**Abwägung im Rahmen der öffentlichen Auslegung gem. § 3 Abs. 2 BauGB sowie der Beteiligung der Behörden und sonstigen Träger öffentlicher Belange gemäß § 4 Abs. 2 BauGB**

Maßstab	1: 500
Datum	Januar 2017
Name	Hensen
Musterblatt Einmündung eines Wirtschaftsweges

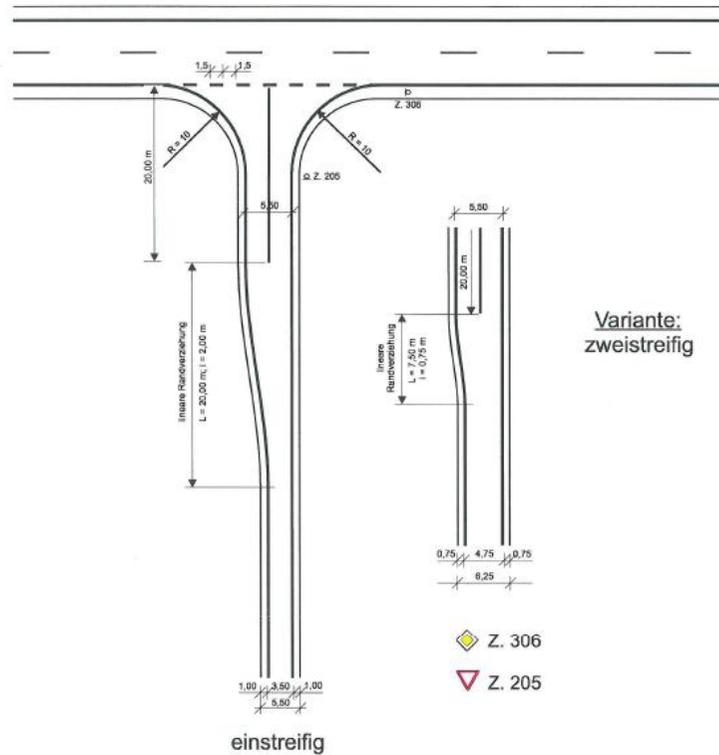
Stellungnahme nach § 4 Abs. 2 BauGB	Abwägung
<p>Verbreiterungen und Eckausrundungen von Erschließungsstraßen an Einmündungsbereichen) betroffen werden, ist die notwendige Abstimmung mit dem Geschäftsbereich Lingen durchzuführen.</p> <ul style="list-style-type: none"> <li>Zu den <b>erforderlichen Abständen zwischen Bundesfernstraßen und Windenergieanlagen</b> (WEA) mache ich folgende Angaben: Nach Nummer 3.4.4.3 des Windenergieerlasses (RdErl. d. MU, d. ML, d. MS, d. MW u. d. MI v. 24.2.2016 (Nds. MBl. Nr. 7/2016 S. 190) - Planung und Genehmigung von Windenergieanlagen an Land) mit Verweis auf Anhang 1 Nr. 2.7.9 der Liste der Technischen Baubestimmungen (RdErl. d. MS v. 30.12.2014 (Nds. MBl. 2015 Nr. 4, S. 105)) heißt es nach Anlage 2.7/12 Nr. 2 Absatz 2 zur Richtlinie „Windenergieanlagen; Einwirkungen und Standsicherheitsnachweise für Turm und Gründung“ (Nds. MBl. Nr. 10 a/2014 S. 237) zum Abstand zwischen WEA und Verkehrswegen: Abstände zu Verkehrswegen und Gebäuden sind unbeschadet der Anforderungen aus anderen Rechtsbereichen wegen der Gefahr des Eisabwurfs einzuhalten, soweit eine Gefährdung der öffentlichen Sicherheit nicht auszuschließen ist. Abstände größer als 1,5 x (Rotordurchmesser plus Nabenhöhe) gelten im Allgemeinen in nicht besonders eisgefährdeten Regionen als ausreichend. Soweit erforderliche Abstände wegen der Gefahr des Eisabwurfes nicht eingehalten werden, ist laut Anlage 2.7/12 Nr. 3.3 zur Richtlinie „Windenergieanlagen; Einwirkungen und Standsicherheitsnachweise für Turm und Gründung“ (Nds. MBl. Nr. 10 a/2014 S. 237) eine gutachterliche Stellungnahme erforderlich. Ausnahmemöglichkeiten sind im Einzelfall von der jeweils zuständigen Genehmigungsbehörde zu prüfen.</li> </ul> <p>Weiterhin hat der Niedersächsische Landkreistag (NLT) im Februar 2014 ergänzende Empfehlungen für den Bereich der „weichen Tabuzonen“ bei der Regionalplanung im Bereich von WEA veröffentlicht. Die unverbindlichen und als Arbeitshilfe für die kommunale Praxis gedachten Empfehlungen ergänzen die am 15. November 2013 gemeinsam vom ML und dem NLT herausgegebene Arbeitshilfe „Regionalplanung und Windenergie“.</p> <p>Die in den Empfehlungen des NLT zu den weichen Tabuzonen angegebene-</p>	<p>Verbindung der drei nördlichsten WEA über eine zusammenhängende Zuwegung ohne einen zusätzlichen Anschluss an die Kreisstraße 234 vor. Konkretere Aussagen zur verkehrlichen Erschließung müssen dem Genehmigungsverfahren für die einzelnen WEA vorbehalten bleiben. Es handelt sich um einen zusammenhängenden Windpark, der sich über mehrere Gemeindegebiete erstreckt. Die verkehrstechnische Erschließung ist daher ebenfalls im Gesamtzusammenhang zu sehen, die nach Abschluss von städtebaulichen Verträgen mit den Windparkbetreibern auch eine über mehrere Gemeindegebiete verlaufende Verkehrsanbindung ermöglicht.</p> <p>Wird zur Kenntnis genommen.</p> <p>Der Flächenzuschnitt der genannten Sonderbauflächen wurde aus der genehmigten 1. Änderung des Regionalen Raumordnungsprogramms, sachlicher Teilplan Energie des Landkreises Emsland übernommen. Eine nachträgliche Anpassung der Fläche ist nicht möglich, da die Samtgemeinde an die grundsätzlichen Vorgaben der Raumordnung gebunden ist. Konkrete Festlegungen zu den Abständen der WEA bleiben somit dem nachfolgenden Genehmigungsverfahren auf der Basis der dann vorliegenden Parkerschließung, der gewählten Anlagenstandorte sowie der dort definierten WEA-Konfiguration (Typ, Nabenhöhe, Rotor-</p>

Sichtdreiecke gemäß RAL 2012 bzw. RAS 06 freihalten
